QUESTIONS-REPONSES – VISITE DU MESS

20/09/2024

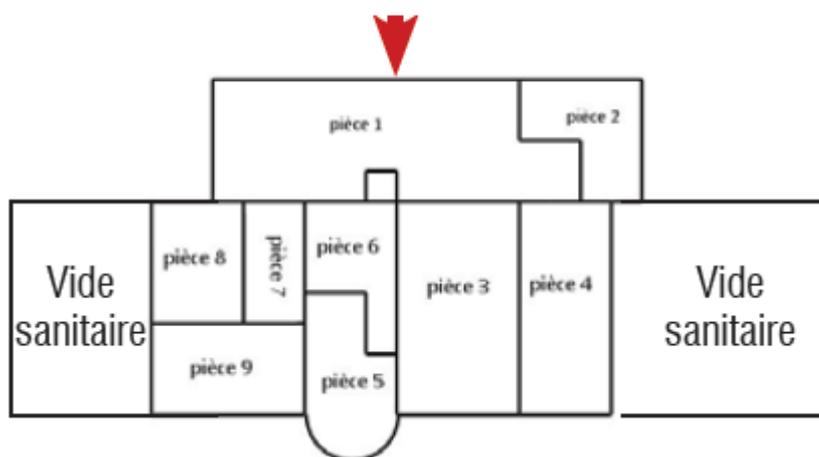
- **Quelle est la surface du sous-sol, ainsi que son état (humidité notamment) ? Est-ce possible d'envisager le sous-sol comme un espace de stockage (est-il suffisamment sain) ? Quels sont les accès au sous-sol, où se situent-ils ?**

Le sous-sol n'a jamais été visité par Bati-armor, nous manquons donc de données quant à son état actuel.

Les éléments fournis par le diagnostic architectural sont les suivants :

- Il y a 2m08 de hauteur sous plafond
- La taille du sous-sol couvre les 2/3 du RDC
- Il semble y avoir des traces d'humidités

L'accès au sous-sol se fait uniquement depuis l'arrière du bâtiment (voir schéma ci-dessous) :
